## Bilag 1: Høringssvar fra berørte myndigheder med miljøvurderingsteamets bemærkninger

Vejens placering i landskabet syd for Vonsild

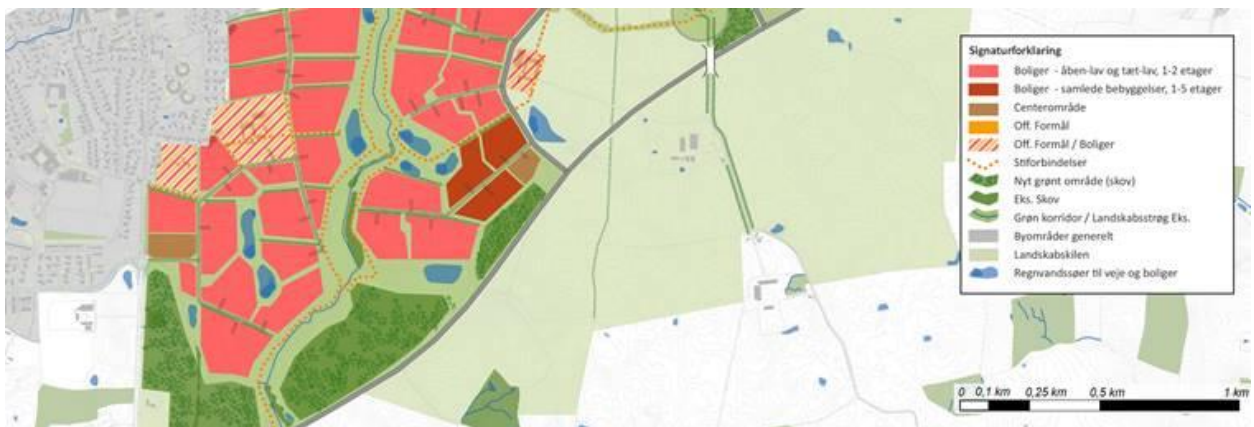
| <p>Landskab/plan</p> | <p>Vores konklusion er, at den ændrede placering af vejen i terrænet medfører en negativ påvirkning af landskabet og en (negativ) visuel påvirkning af det kommende/planlagte boligområde lige nord for ringvejen.</p> <p>Miljøkonsekvensrapportens kapitel 7 om landskab er ikke retvisende for det ændrede projekt på strækningen nord for Vonsild Skov. Ifølge det oprindelige længdeprofil lægges vejen 2-2,5 meter under terræn på denne strækning, dvs. den graves ned på en strækning hvor den krydser en bakke. Rapporten beskriver både i tekst og visualisering, at vejen derfor stort set ikke vil være synlig, og på den baggrund vurderes påvirkningen af landskabet at være lille på delstrækning 2. (se miljørapportens figur 7.8-visualiseringspkt. 2, figur 7.9-delstrækning 2, visualisering på figur 7.14 og 7.15 og tekst på side 60 om delstrækning 2).</p> <p>Det ændrede projekt placerer vejen højere, stort set i terræn henover bakken på delstrækning 2. Bakken har toppunkt syd for ringvejen, og vejen forløber derfor henover et areal hvor terrænet falder let mod nord. Det betyder, at denne strækning af ringvejen vil blive meget synlig i landskabet set fra nord, bl.a. fra det planlagte boligområde syd for Vonsild (blåt areal på kort herunder) og det bevaringsværdige landskab omkring Dalby Møllebæk (grønt areal på kort herunder). Den visuelle påvirkning af landskabet og omgivelserne vil derfor være større end beskrevet i miljøkonsekvensrapporten.</p> <p>Den øgede visuelle påvirkning vil kunne afbødes ved skovrejsning umiddelbart nord for ringvejen. Dette vil også være i overensstemmelse med strukturplanen for området. (Se udsnit af strukturplanen herunder).</p> | <p>Miljøkonsekvensrapportens vurdering af projektets indvirkninger på landskabet revideres, så det er retvisende i forhold til det ændrede projekt.</p> |
